**Commune d'Olné**  
Rue Village, 37 – 4877 Olné

## **SCHEMA DE STRUCTURE COMMUNAL**

### **Déclaration environnementale**

**AOÛT 2012**

**Potentiel de développement de la zone Herdavoie (superficie à urbaniser = 11,4 ha).**

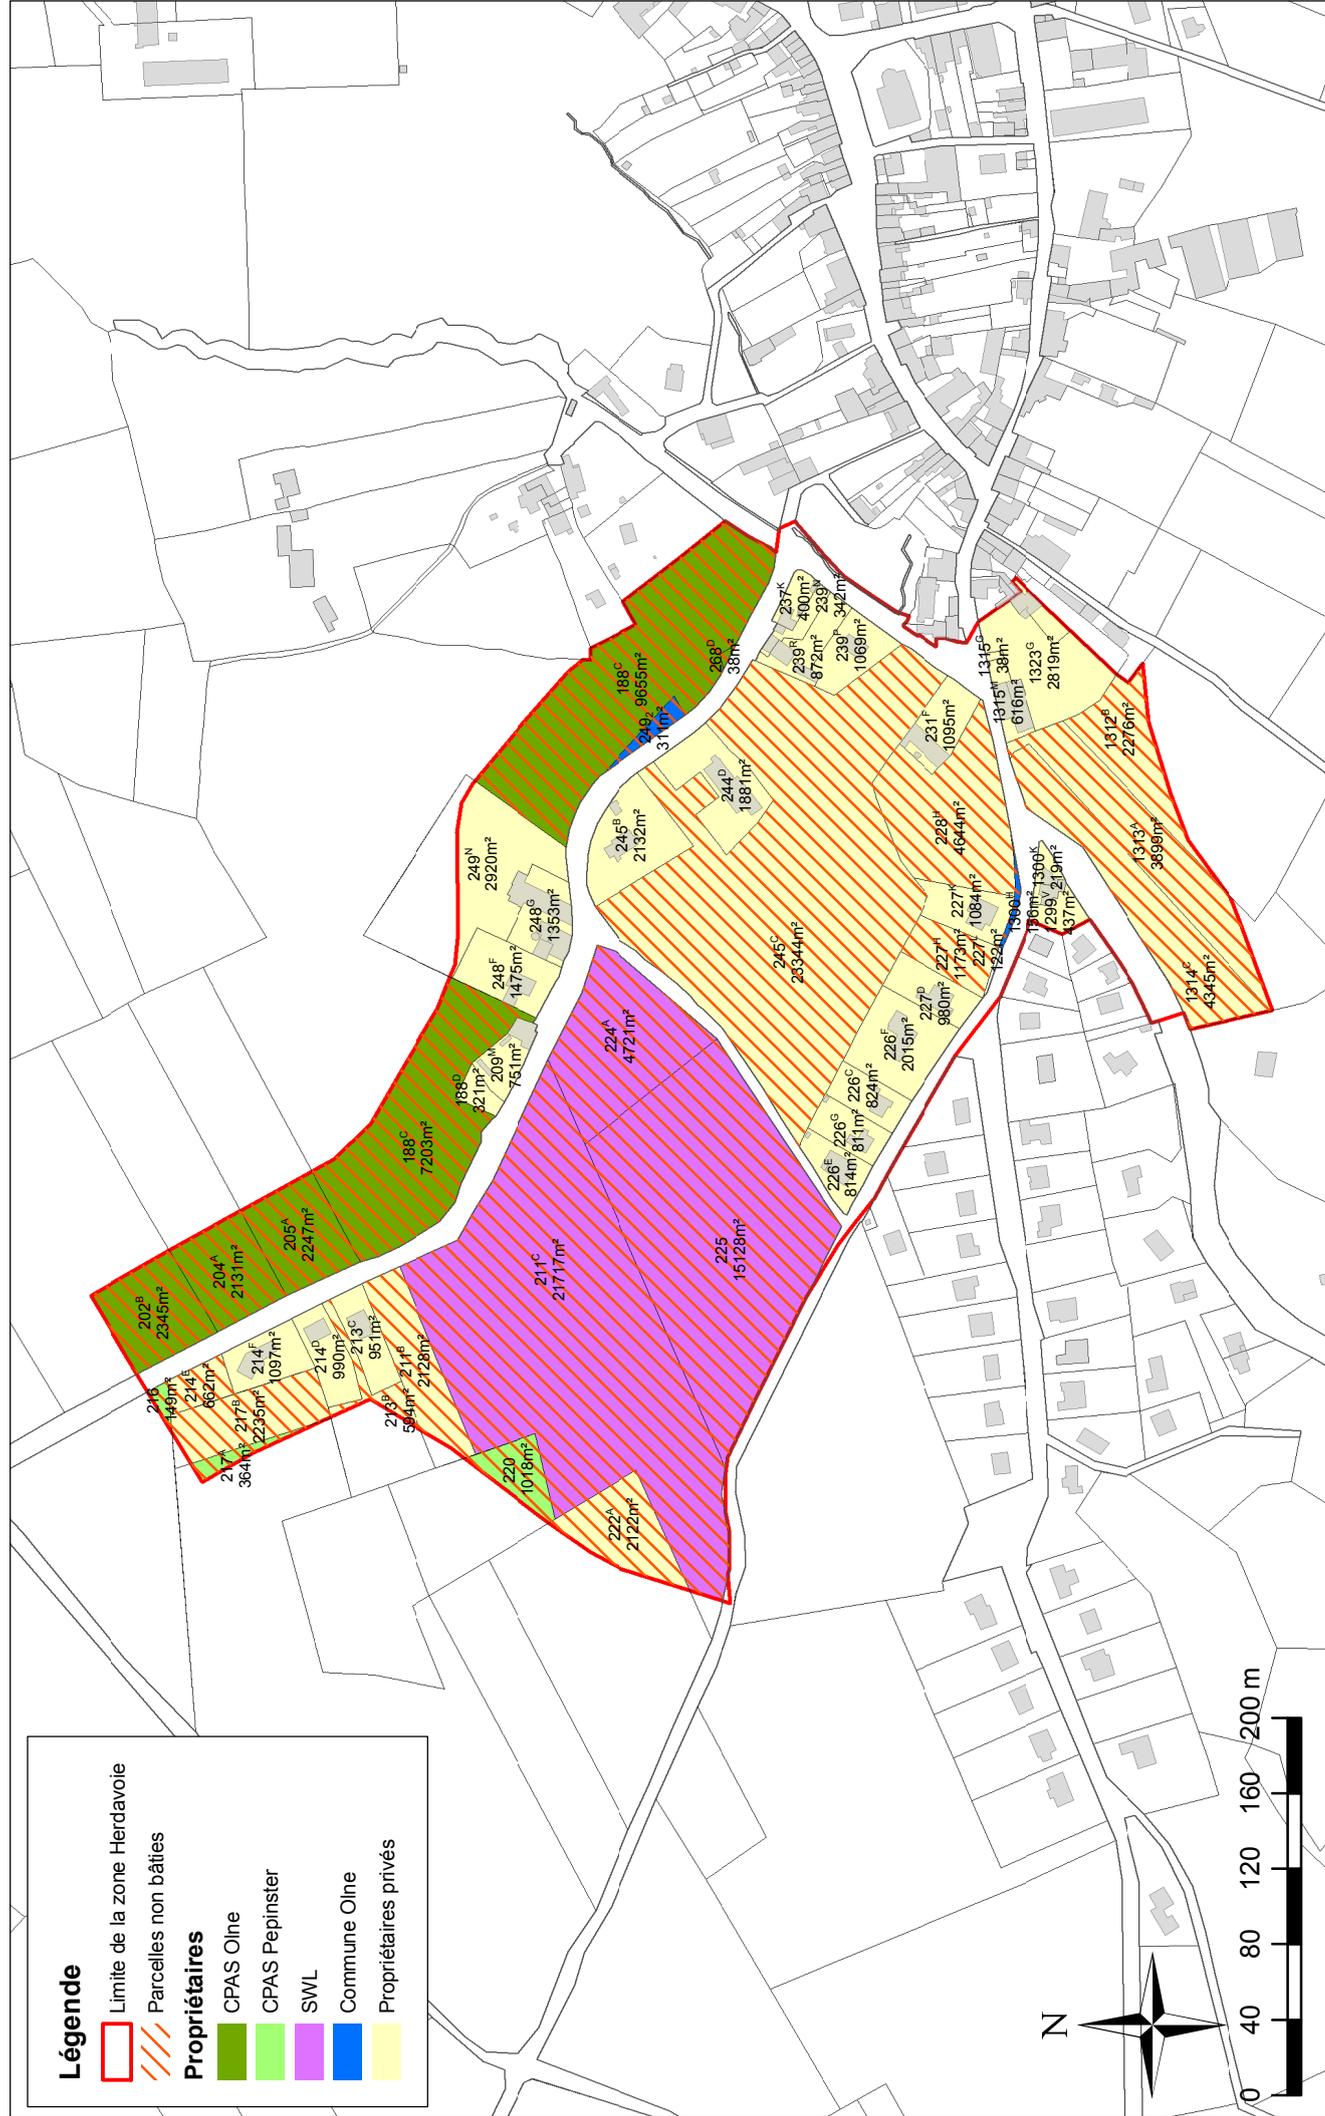
Les remarques soulevées par la population dans le cadre de l'enquête publique concernent principalement la zone Herdavoie et ont permis de mettre en évidence la nécessité de préciser certains aspects relatifs à cette zone, notamment les chiffres de superficie, de densité et de population attendue.

Certaines incohérences ont été soulevées dans les données présentées dans le projet de SSC au sujet de la zone Herdavoie :

- Au sujet des superficies :
  - Tome 2, page 74 (Mesure III/76) : superficie de la zone Herdavoie d'environ 6,7 ha
  - Tome 2, page 94 (Entité 1, point C) : potentiel urbanisable de 9 ha dans l'espace à destination mixte Herdavoie, dont 4,15 ha appartiennent à la SWL (Société Wallonne du Logement), et environ 2 ha appartiennent à un privé.
- Au sujet du potentiel en logement et des densités :
  - Tome 2, page 67 (Chapitre III.4.1.) : Urbanisation de la zone Herdavoie permet l'arrivée de 500 à 1000 habitants

- Tome 2, page 74 (Mesure III/76) : En considérant une moyenne de 25 logements / ha, elle pourrait accueillir 300 à 400 habitants.
- Tome 2, page 191 (Chapitre V.2.) : densité de l'espace HCR2 (habitat rural à caractère villageois) comprise entre 10 à 15 logements par hectare.

Les aspects liés aux propriétés, superficies, densités et au potentiel de logements ont été vérifiés et sont précisés ci-dessous.

Pour une densité de 10 à 15 logements / ha (selon le projet de SSC)	114 à 174 logements
Pour une densité de 15 à 25 logements / ha (selon le projet de Fonctionnaire délégué)	174 à 285 logements

Le village compte à l'heure actuelle (août 2012) 278 ménages. En partant du postulat d'un taux d'occupation de 1 ménage / logement, le projet de Herdavoie provoquera une augmentation du village :

- de 41 % pour une densité de 10 logements / ha,
- de 62 % pour une densité de 15 logements / ha,
- de 102 % pour une densité de 25 logements / ha.

Les densités initialement proposées dans le schéma de structure (10 à 15 logements / ha) sont conservées de manière à préserver un équilibre entre Herdavoie et le centre du village ; Herdavoie devant constituer une extension du village et non un nouveau pôle.

Il est certain qu'un phasage devra être établi dans le cadre de la mise en oeuvre de la zone Herdavoie. Rappelons que celle-ci est reprise au SSC dans un périmètre pour une gestion particulière et qu'un schéma d'organisation devra être réalisé préalablement à l'urbanisation du site.
